# Poliklinika KARLOVA VES , Rekonštrukcia sociálnych zariadení

Sumár zmenových listov č.1

## ELZ - Evidenčný list zmeny

01 F Prestup strechy

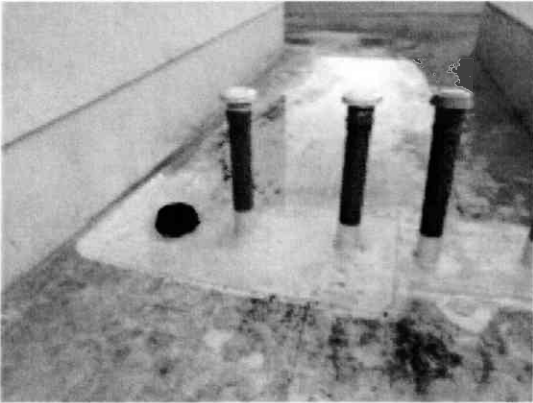
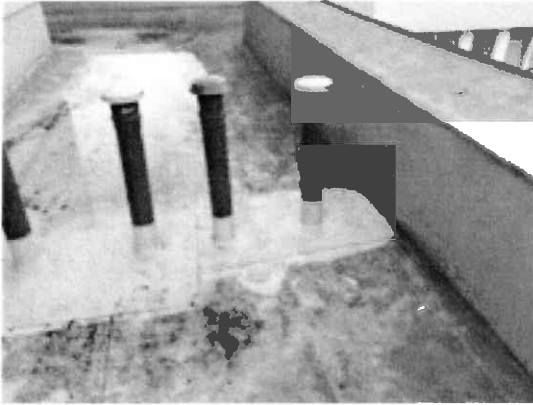
Vyjadrenie zhotoviteľa	Zhotoviteľ požaduje uhradiť navyše práce spojené s nepredvídanou prácou pri prestupoch z hlavnej vetracej šachty a z ňou spojenou dažďovou kanalizáciou		
Vyjadrenie TDI			
Vyjadrenie zástupcu investora			
Časové hodnotenie	Zhotoviteľ v návrhu ZL neuviedol časové hodnotenie		
Dopad do zmluvných termínov	Navyše práce nemala vplyv na zmluvné termíny

02F\_ Svietidlá detský pavilón

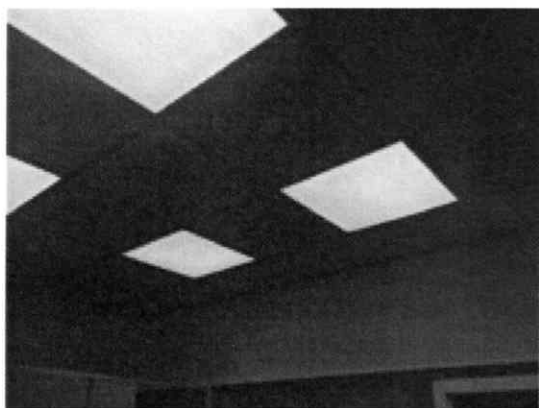
<b>Vyjadrenie projektanta</b>	S navrhnutou zmenou po vzájomnej dohode na KD súhlasím za predpokladu, že budú dodržané všetky technologické postupy dodaných výrobkov a materiálov.		
<b>Vyjadrenie zhotoviteľa</b>	Zhotoviteľ požaduje uhradiť vzniknutú zámenu svietidiel. Z ceny diela budú odrátané pôvodné svietidla.		
<b>Vyjadrenie TDI</b>			
<b>Vyjadrenie zástupcu investora</b>			
<b>Časové hodnotenie</b>	Zhotoviteľ v návrhu ZL neuviedol časové hodnotenie		
<b>Dopad do zmluvných termínov</b>	Zmen nemala vplyv na zmluvné termíny

03F\_ Svietidlá HP

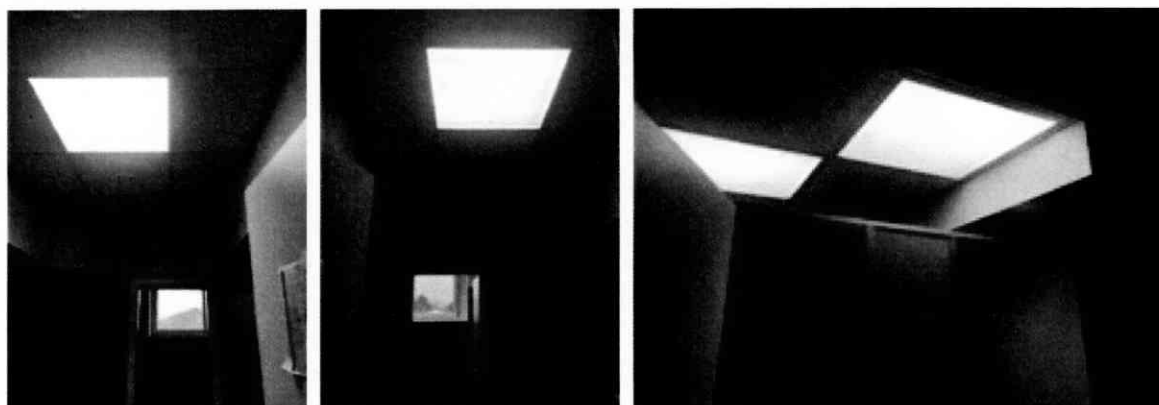
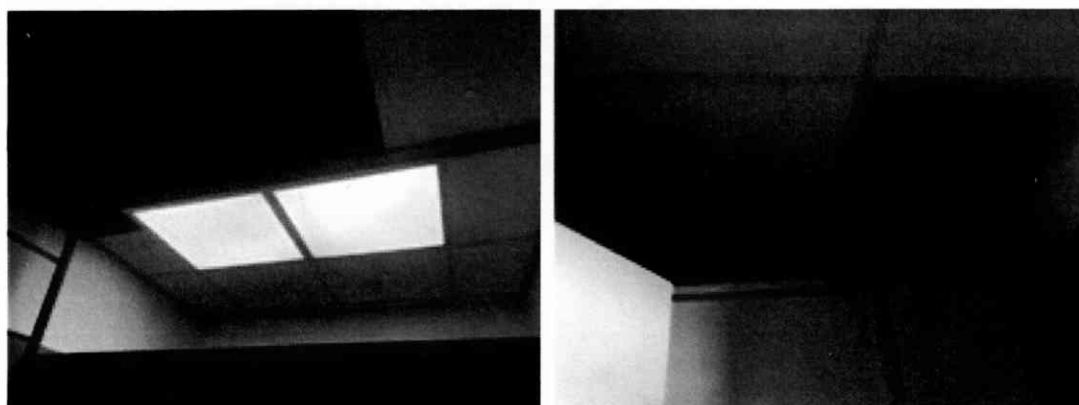
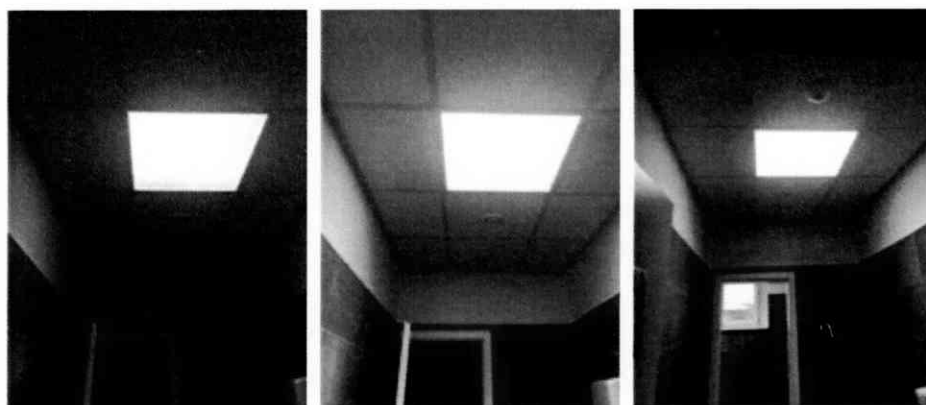
Vyjadrenie zhotoviteľa	Zhotoviteľ požaduje uhradiť vzniknutú zámenu svietidiel. Z ceny diela budú odrátané pôvodné svietidla.		
Vyjadrenie TDI			
Vyjadrenie zástupcu investora			
Časové hodnotenie	Zhotoviteľ v návrhu ZL neuviedol časové hodnotenie		
Dopad do zmluvných termínov	Zmena nemala vplyv na zmluvné termíny

04 F \_ Kazetový strop DP

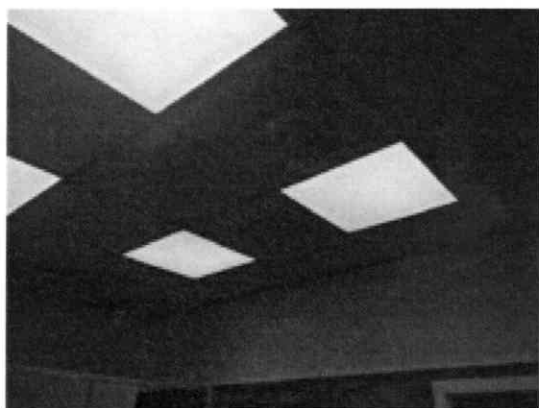
<b>Projekt</b>	Poliklinika KARLOVA VES , Rekonštrukcia sociálnych zariadení		
<b>ELZ číslo</b>	<b>04</b>	<b>Zmluva o dielo</b>	
<b>Objednávateľ</b>	PKV	<b>Zodpovedný</b>	Ing. Silvia Némethová
<b>TDI</b>	Pallas s.r.o.,	<b>Zodpovedný</b>	Ing. Patrik Palaj
<b>Projektant</b>	EXPO LINE s.r.o.	<b>Zodpovedný</b>	Ing. Soňa Borsová
<b>Zhotoviteľ</b>	Milanko spol. s r.o.	<b>Zodpovedný</b>	Ing. Miroslav Vilík
<b>Predmet zmeny</b>	Zmena riešenia podhládov DP		
<b>Stavebný objekt, miesto</b>	Všetky priestory riešené plným SDK		
<b>Žiadosť o zmenu vznesol</b>	a) Zhotoviteľ b) Investor		
<b>Technická špecifikácia a odkazy na výkresy (projektovú dokumentáciu)</b>	Tento rozsah prác, predložená PD neriešila.		
<b>Odkaz na inú časť ZoD</b>			
<b>Dôvod zmeny (zmena zapríčinená zmenou položky, kvality, rozmerov, termínov či dodatočné tzv. navyše práce)/ neprevedené práce tzv. menej práce, chyba projektu, chyba VV)</b>	Z dôvodu lepšieho prístupu a servisu k novým rozvodom vody, eli, vzt ktoré sú na 90 % vedené pod stropom

<b>Vyjadrenie projektanta</b>	S navrhnutou zmenou po vzájomnej dohode na KD súhlasím za predpokladu, že budú dodržané všetky technologické postupy dodaných výrobkov a materiálov.		
<b>Vyjadrenie zhotoviteľa</b>	Zhotoviteľ požaduje uhradiť práce spojené z realizáciou kazetového stropu. Náklady na realizáciu SDK stropu budú odrátané.		
<b>Vyjadrenie TDI</b>			
<b>Vyjadrenie zástupcu investora</b>			
<b>Časové hodnotenie</b>	Zhotoviteľ v návrhu ZL neuviedol časové hodnotenie		
<b>Dopad do zmluvných termínov</b>	Navyše práca nemala vplyv na zmluvné termíny

05F \_ Kazetový strop HP

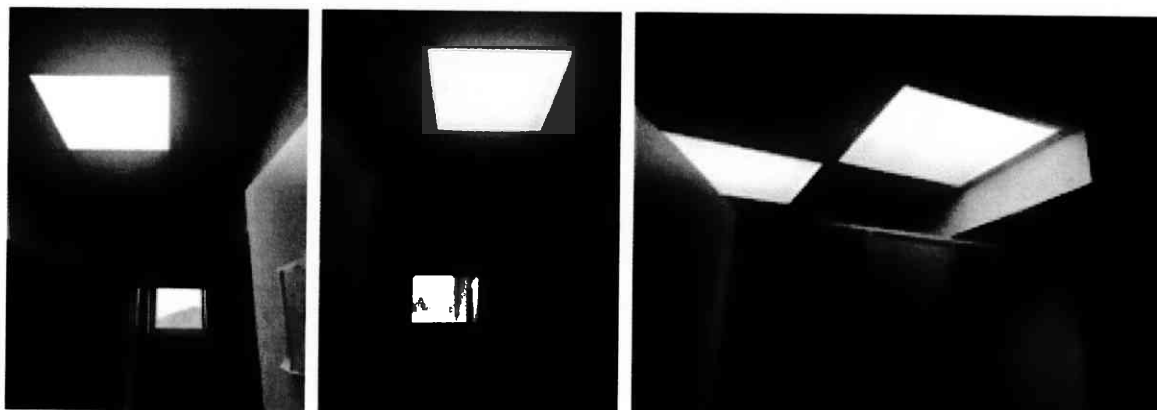
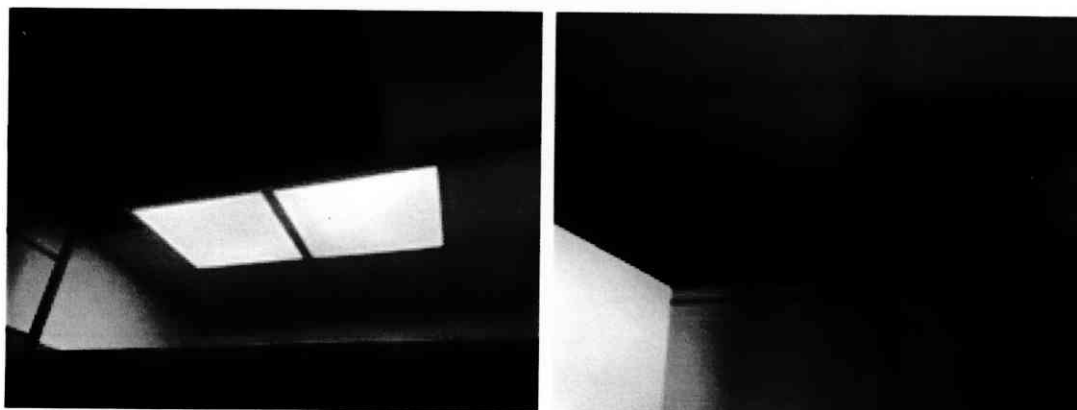
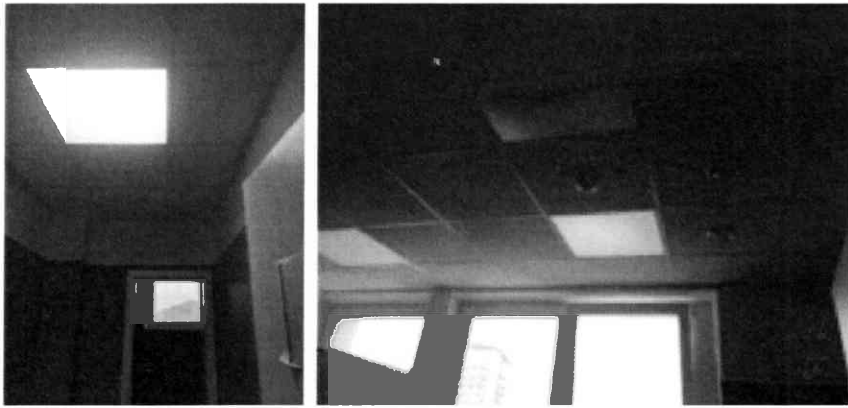
Projekt	Poliklinika KARLOVA VES , Rekonštrukcia sociálnych zariadení		
ELZ číslo	<b>05</b>	Zmluva o dielo	
Objednávateľ	PKV	Zodpovedný	Ing. Silvia Némethová
TDI	Pallas s.r.o.,	Zodpovedný	Ing. Patrik Palaj
Projektant	EXPO LINE s.r.o.	Zodpovedný	Ing. Soňa Borsová
Zhotoviteľ	Milanko spol. s r.o.	Zodpovedný	Ing. Miroslav Vilk
<b>Predmet zmeny</b>	Zmena riešenia podhľadov HP		
<b>Stavebný objekt, miesto</b>	Všetky priestory riešené plným SDK okrem priestoru 1.33, 1.34		
<b>Žiadosť o zmenu vznesol</b>	a) Zhotoviteľ b) Investor		
<b>Technická špecifikácia a odkazy na výkresy (projektovú dokumentáciu)</b>	Tento rozsah prác, predložená PD neriešila.		
<b>Odkaz na inú časť ZoD</b>			
<b>Dôvod zmeny (zmena zapríčinená zmenou položky, kvality, rozmerov, termínov či dodatočné tzv. naviac práce)/ neprevedené práce tzv. menej práce, chyba projektu, chyba VV)</b>	Z dôvodu lepšieho prístupu a servisu k novým rozvodom vody, eli, vzt ktoré sú na 90 % vedené pod stropom

<b>Vyjadrenie projektanta</b>	S navrhnutou zmenou po vzájomnej dohode na KD súhlasím za predpokladu, že budú dodržané všetky technologické postupy dodaných výrobkov a materiálov.		
<b>Vyjadrenie zhotoviteľa</b>	Zhotoviteľ požaduje uhradiť práce spojené z realizáciou kazetového stropu. Náklady na realizáciu SDK stropu budú odrátané.		
<b>Vyjadrenie TDI</b>			
<b>Vyjadrenie zástupcu investora</b>			
<b>Časové hodnotenie</b>	Zhotoviteľ v návrhu ZL neuviedol časové hodnotenie		
<b>Dopad do zmluvných termínov</b>	Naviac práca nemala vplyv na zmluvné termíny

06 F\_ Zriadenie otvoru dvier

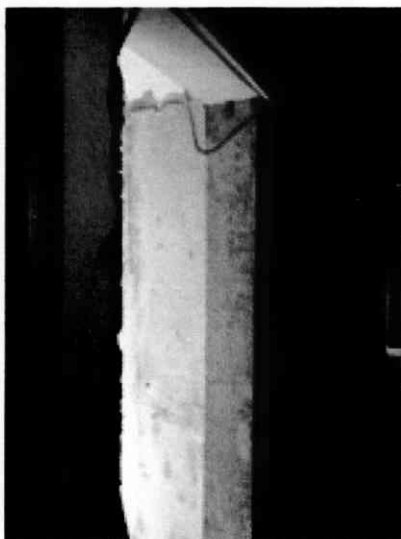
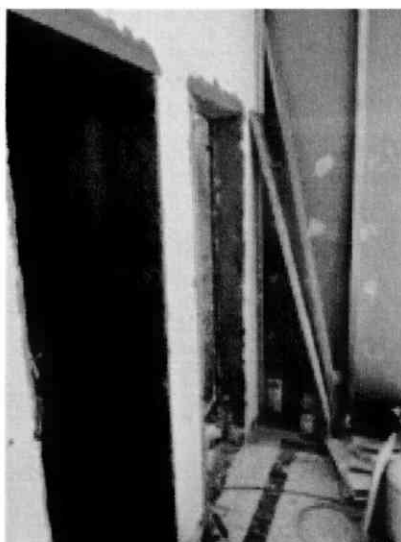
<b>Projekt</b>	Poliklinika KARLOVA VES , Rekonštrukcia sociálnych zariadení		
<b>ELZ číslo</b>	<b>06</b>	<b>Zmluva o dielo</b>	
<b>Objednávateľ</b>	PKV	<b>Zodpovedný</b>	Ing. Silvia Némethová
<b>TDI</b>	Pallas s.r.o.,	<b>Zodpovedný</b>	Ing. Patrik Palaj
<b>Projektant</b>	EXPO LINE s.r.o.	<b>Zodpovedný</b>	Ing. Soňa Borsová
<b>Zhotoviteľ</b>	Milanko spol. s r.o.	<b>Zodpovedný</b>	Ing. Miroslav Vilík
<b>Predmet zmeny</b>	Oprava ostenia otvorov		
<b>Stavebný objekt, miesto</b>	Všetky priestory		
<b>Žiadosť o zmenu vznesol</b>	a) Zhotoviteľ		
<b>Technická špecifikácia a odkazy na výkresy (projektovú dokumentáciu)</b>	Tento rozsah prác, predložená PD neriešila.		
<b>Odkaz na inú časť ZoD</b>			
<b>Dôvod zmeny (zmena zapríčinená zmenou položky, kvality, rozmerov, termínov či dodatočné tzv. navyše práce)/ neprevedené práce tzv. menej práce, chyba projektu, chyba VV)</b>	Vytvorenie požadovaného tvaru, rozmeru dverného otvoru

<b>Vyjadrenie projektanta</b>	S navrhnutou zmenou po vzájomnej dohode na KD súhlasím za predpokladu, že budú dodržané všetky technologické postupy dodaných výrobkov a materiálov.		
<b>Vyjadrenie zhotoviteľa</b>	Zhotoviteľ požaduje uhradiť navyše práce spojené s vytvorením požadovaného dverného otvoru po prevedení búracích prác ( vybúraní zárubní). Zárubne sú zaliate v betónovej malte a po vybúraní zostáva otvor nerovnomerný , nesúdržný. Úprava výšky je určujúca či je zárubni bet. zálievka alebo je tehla vložená rovno v zárubni.		
<b>Vyjadrenie TDI</b>			
<b>Vyjadrenie zástupcu investora</b>

07F\_ Šachtová stena

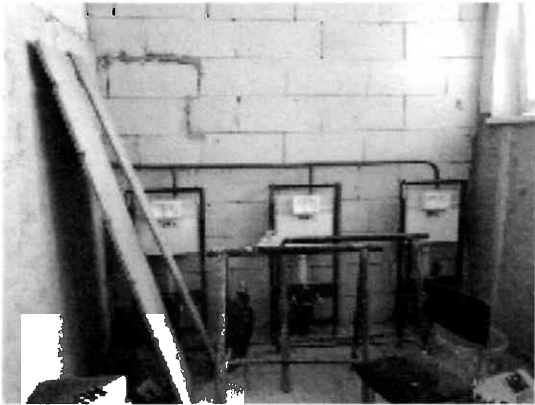
<b>Vyjadrenie projektanta</b>	S navrhnutou zmenou po vzájomnej dohode na KD súhlasím za predpokladu, že budú dodržané všetky technologické postupy dodaných výrobkov a materiálov.		
<b>Vyjadrenie zhotoviteľa</b>	Zhotoviteľ požaduje uhradiť navyše práce spojené s nepredvídanou prácou - vybúranie zadnej steny na demontáž rozvodov v hlavnej šachte . Po dodaní nového požiarneho projektu investorom bolo nutné túto stenu späť vymurovať.		
<b>Vyjadrenie TDI</b>			
<b>Vyjadrenie zástupcu investora</b>			
<b>Časové hodnotenie</b>	Zhotoviteľ v návrhu ZL neuviedol časové hodnotenie

8 F \_ Automatické posuvné dvere

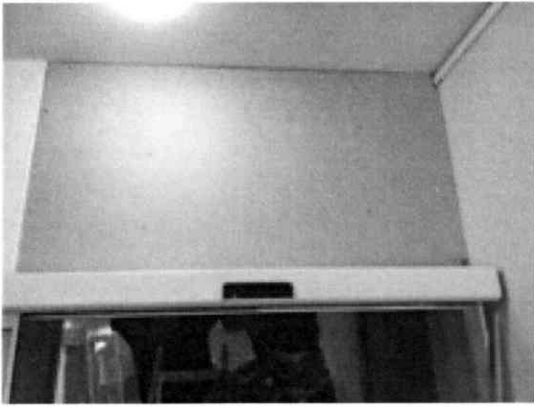
Vyjadrenie zhotoviteľa	Zhotoviteľ požaduje uhradiť navyše práce spojené s požiadavkou investora - 1) opatriť hlavné vstupné dvere systémom na odblokovanie z vonku (D43) 2) interiérové automatické dvere (D42 )z dôvodu zasahovania do priestoru šachty a hydrantovej skrine kde nie je možné vybudovať pevný uchytý bod musia byť zmenené na jednostrane posuvné zároveň sa musí vybudovať pomocná oceľová konštrukcia , ktorá umožní uchytenie celého portálu dvier(OK nebola predmetom zadania)		
Vyjadrenie TDI			
Vyjadrenie zástupcu investora

Stav priestoru v mieste dvier

Poloha portálu a dvier pri otvorení podľa pôvodného projektu

**Poliklinika Karlova Ves - Rekonštrukcia sociálnych zariadení - navyiac práca - VZT úprava trasovania s doplnením požiarneho klapiek**

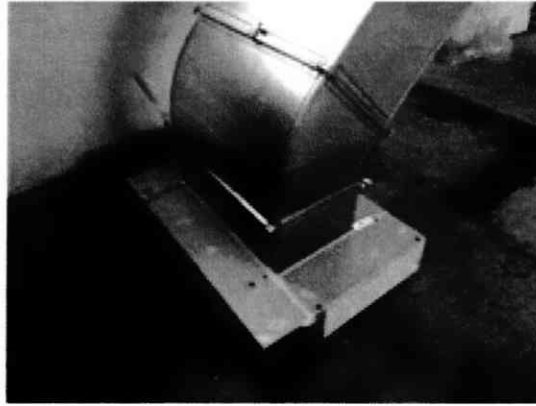
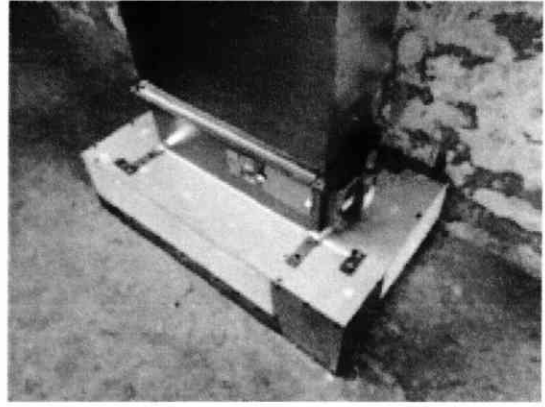
<b>Vyjadrenie zhotoviteľa</b>		Zhotoviteľ požaduje uhradiť navyše práce spojené s požiadavkou investora a novým projektom riešenia protipožiarnej bezpečnosti stavby	
<b>Vyjadrenie TDI</b>			
<b>Vyjadrenie zástupcu investora</b>			
<b>Časové hodnotenie</b>		Zhotoviteľ v návrhu ZL neuviedol časové hodnotenie
